AVISO DE SEGURIDAD EN EL CAMPO***Camilla de ducha Arjo Carevo***

Fecha:	dd-mmm-2026
Problema del producto:	Defecto en el muelle de torsión de la camilla de ducha Carevo que puede aumentar la probabilidad de que el bloqueo del asa sea incompleto, lo que podría provocar que se abra el soporte lateral
Producto afectado:	El alcance de los productos potencialmente afectados incluye todos los dispositivos Carevo fabricados entre el 21 de febrero de 2024 y el 31 de julio de 2025
Solución:	Instrucciones de uso (IFU) actualizadas con advertencias adicionales Sustitución del muelle de torsión en los dispositivos afectados para eliminar el factor identificado que contribuye a la apertura involuntaria del soporte lateral
Aviso de seguridad/corrección de campo:	FSN_2980188-2
Páginas:	7 y formulario de respuesta del cliente
Número de registro único del fabricante:	SE-MF-000000696

AVISO DE SEGURIDAD DE CAMPO FSN_2980188-2

Imagen2 : pestillos en la posición de bloqueo correcta e incorrecta y su ubicación en el dispositivo (foto real del dispositivo frente a ilustración de las instrucciones de uso)

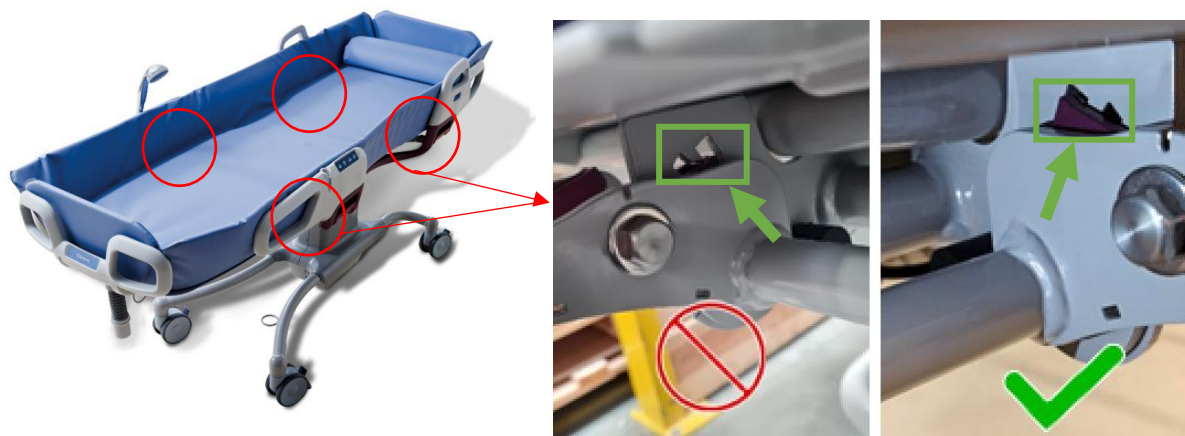
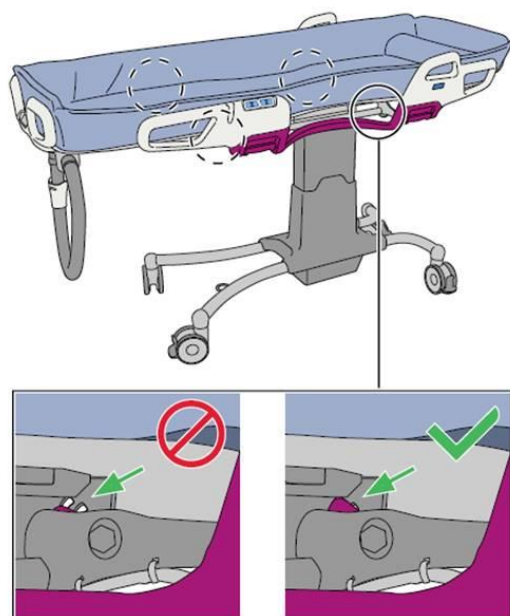
2. **Asegúrese de que ambos pestillos de cada soporte lateral estén en la posición de bloqueo.** El incumplimiento de esta indicación puede provocar que el soporte lateral se abra involuntariamente mientras se maneja a un paciente o residente, lo que supone un riesgo de caída. Consulte la imagen 2.

2. **Sustitución de los resortes de torsión** en los dispositivos afectados para eliminar el factor contribuyente identificado (no conformidad dimensional en el lote del proveedor afectado), realizada por el servicio técnico de Arjo.

Aunque la desviación del muelle no provoca que el soporte lateral se abra por sí solo, Arjo sustituirá los muelles de torsión de los dispositivos afectados para eliminar este factor contribuyente adicional.

Imagen3 . Advertencia sobre el golpe de la rodilla contra el asa.

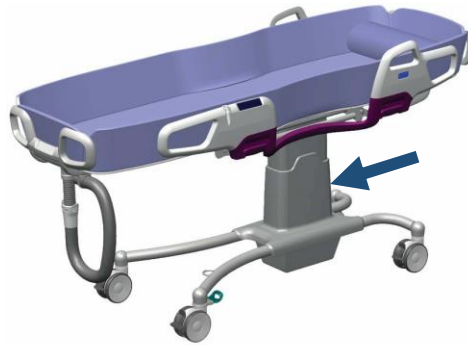
3. **Evite golpear o empujar el asa del soporte lateral con el muslo o la rodilla al manipular al paciente.** El incumplimiento de esta indicación puede provocar la apertura involuntaria del soporte lateral mientras se manipula al paciente, lo que supone un riesgo de caída. Consulte la imagen 3.

La apertura involuntaria del soporte lateral es muy improbable cuando el dispositivo se utiliza de acuerdo con las instrucciones de uso (IFU), lo que incluye bloquear completamente ambas asas y mantener la postura de trabajo ergonómica recomendada.
